Rantakylän uimahallin esteettömyyskartointus 7. ja 9.3.2023

Henna Karhapää (FT, ESKEH)
Joensuun Setlementti ry

- Rantakylän uimahallin esteettömyyskartoitus toteutettiin 7. ja 9. maaliskuuta 2023.
- Sää kartoituksen aikaan: aurinkoinen pakkasilma (-12 C).
- Kohteesta on pyydetty kartoitus osana rakennuksen peruskorjausta.
- Kartoituksen toteutti Invalidiliiton valtuuttama esteettömyyskartoittaja Henna Karhapää.

16. Kuntosali

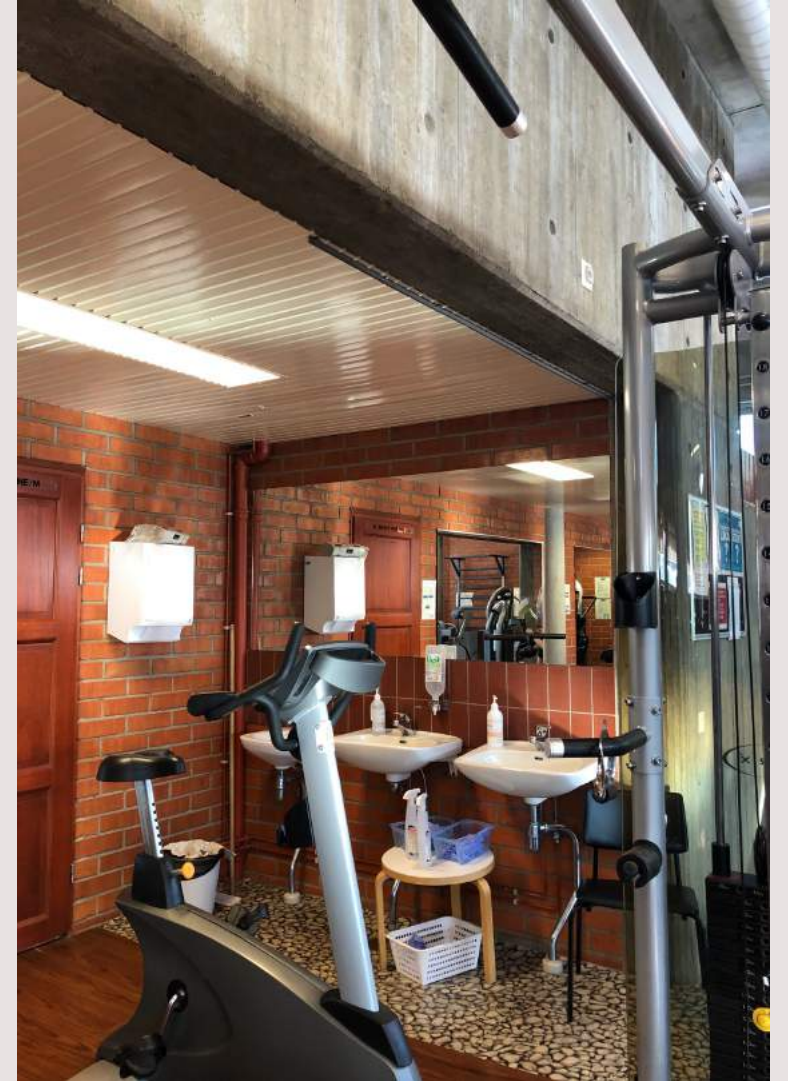
- Kuntosaliin vievän lattian materiaali on kivikuvioista muovimattoa, joka luo syvyysvaikutelman ja voi aiheuttaa huimausta tai pahoinvointia henkilöissä, joilla on näkövamma tai haasteita tilan hahmottamisen kanssa.

Henkilökunnan tilat

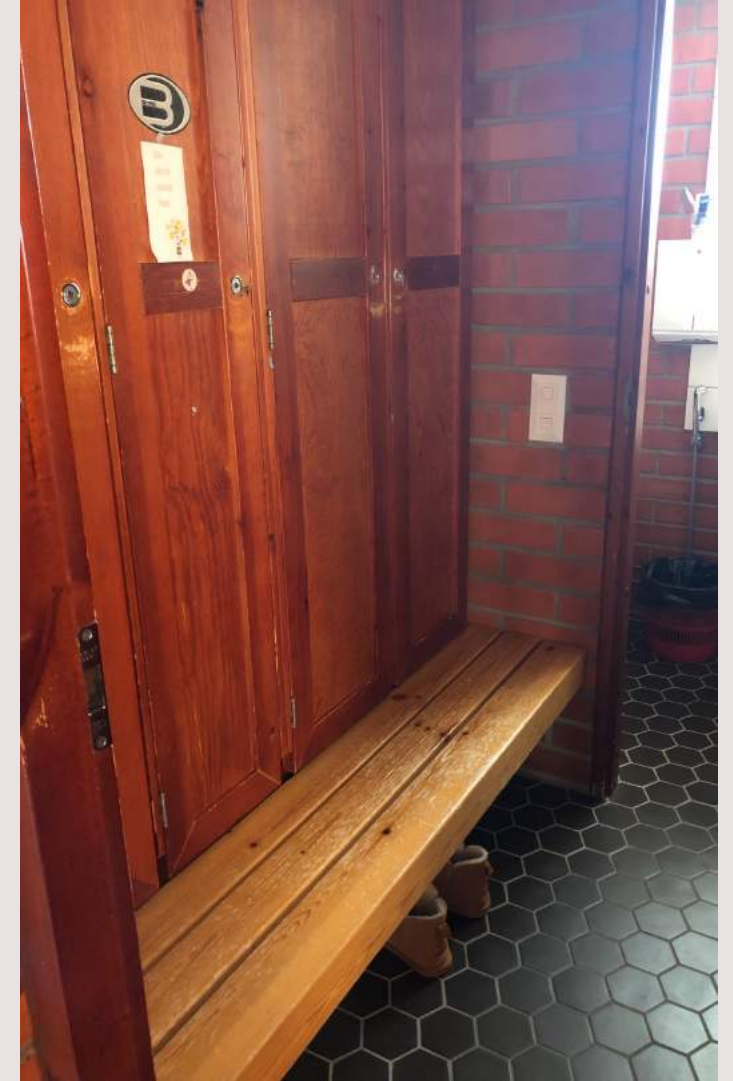
- Tilassa on huono tummuuskontrasti seinien ja kaappien välillä. Tummat lattialaatat auttavat tilan hahmottamisessa.
- Astianpesupöydän korkeus on 900 mm ja työpöydän 760 mm (kriteeri 750-900 mm).
- Mikroaaltouunin sijoituskorkeus on 730 mm (kriteeri 750-900 mm).
